OGGETTO: ID 7376 - Procedimento di valutazione di impatto ambientale del progetto agrivoltaico "Larino 1", della potenza complessiva di 70 MWp (incluso impianto storage), con infrastrutture ed opere di connessione, opere di rimboschimento e rivegetazione delle aree libere, da realizzare nel Comune di Larino (CB), in contrada "Piane di Laredo".

Proponente: Enel Larino 1 S.R.L.

Parere n. 68 del 17/10/2022

Progetto	<p style="text-align: center;"><i>Istruttoria Valutazione Impatto Ambientale</i></p> <p>Progetto agrivoltaico Larino 1 della potenza complessiva di 70 MWp (incluso impianto storage), con infrastrutture ed opere di connessione, opere di rimboscimento e rivegetazione delle aree libere, da realizzarsi nel Comune di Larino (CB) in contrada “Piane di Laredo”.</p> <p style="text-align: center;">ID_VIP: 7376</p>
Proponente	Enel Larino 1 S.R.L.

Figura 6. Terreni occupati per il rimboscimento

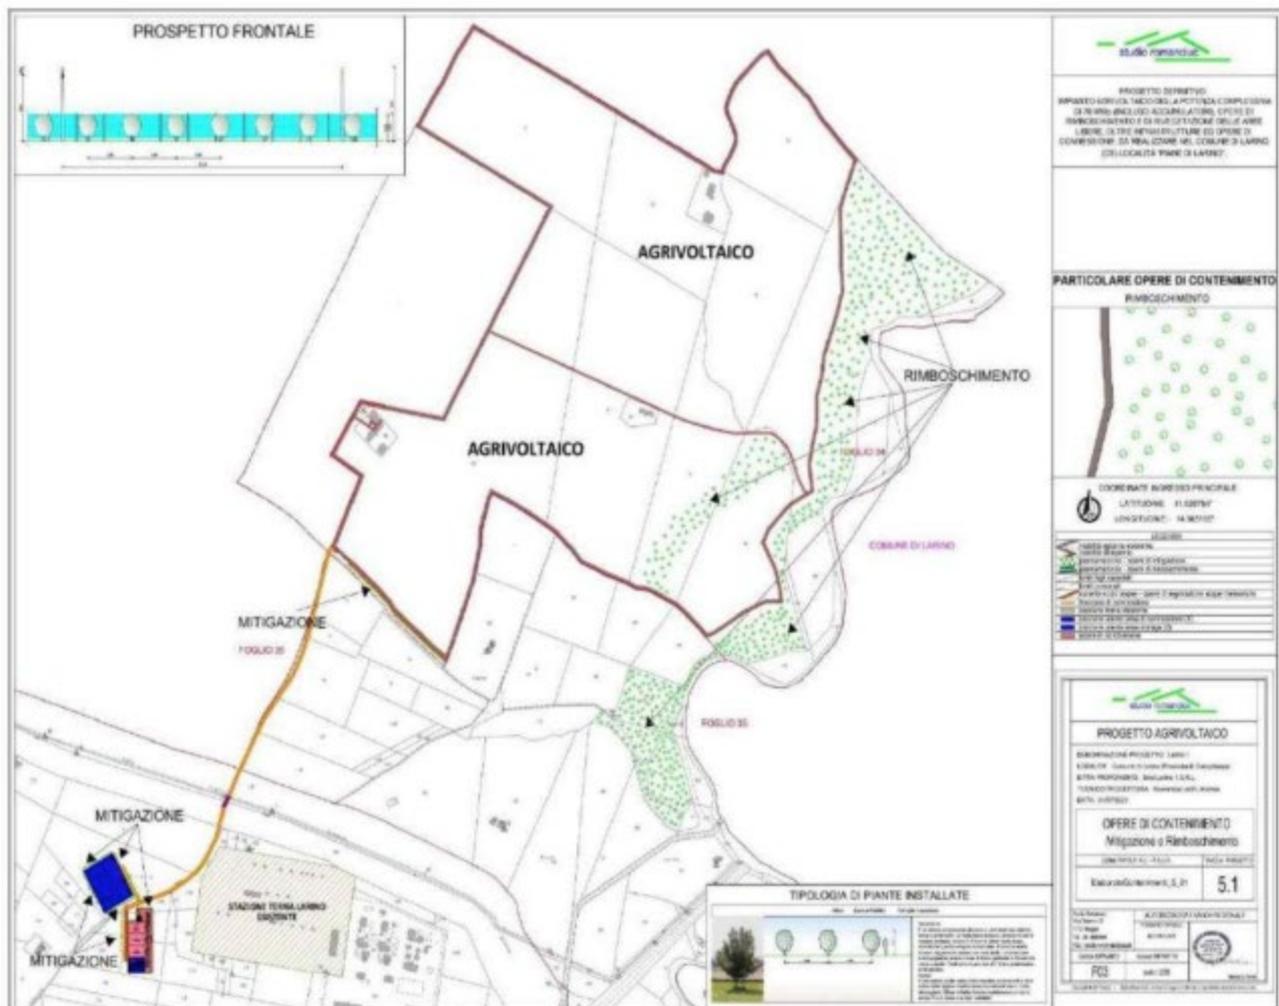
Per quanto attiene la fascia di mitigazione, essa dovrà interessare tutto il perimetro dell'impianto per quanto concerne le aree dove sono presenti i pannelli fotovoltaici. Infatti, dalle planimetrie fornite (Figura 6), nel progetto presentato essa sembra prevista solo in alcune aree.

Figura 10. Stato dei luoghi rispetto alla presenza di FER (TAV-11-Impatti cumulativi)

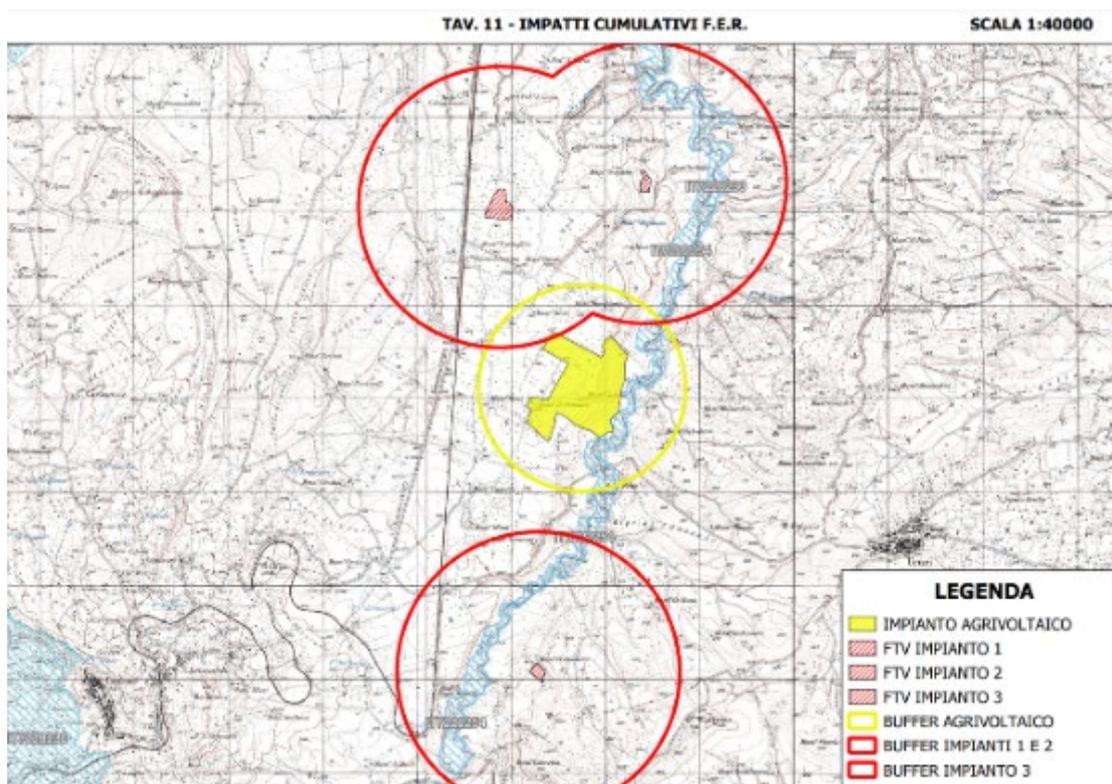
La Commissione ritiene che allo stato attuale, in considerazione degli impianti esistenti, non siano previsti impatti cumulativi.

Figura 12. Impianti eolici nell'area vasta in raggio di 5km

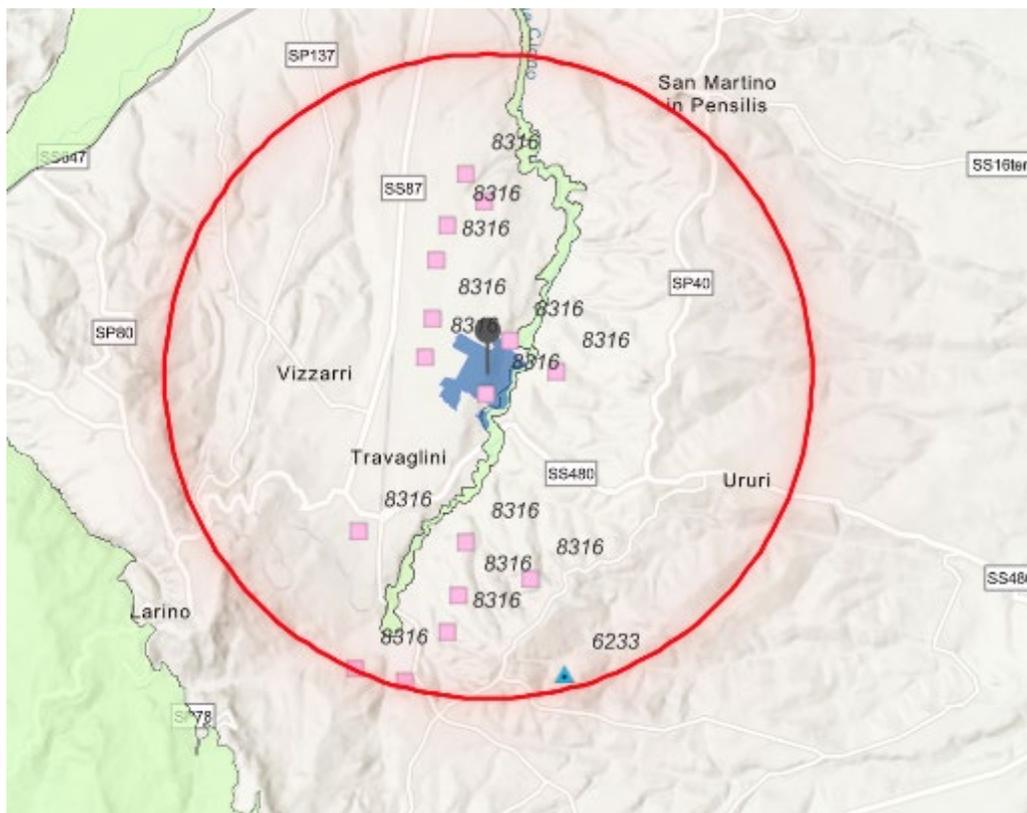
Come rappresentato in Figura 12, sull'area dell'impianto insiste un aerogeneratore relativo all'impianto ID 8316 e uno limitrofo a una distanza di circa 50 m. Si fa presente che l'ID 8316, impianto eolico denominato "Parco Eolico Montorio" costituito da 23 aerogeneratori della potenza unitaria di 6,2 MW per una potenza complessiva dell'impianto pari a 142,6 MW da realizzarsi nei comuni di Montorio nei Frentani (CB), Ururi (CB), Larino (CB) e San Martino in Pensilis (CB), è in corso di verifica amministrativa non avendo ancora ricevuto procedibilità. Differentemente, per l'impianto 6233 si rileva un solo aerogeneratore ai limiti dell'area considerata, che di fatto non andrebbe a interferire con il progetto in esame.
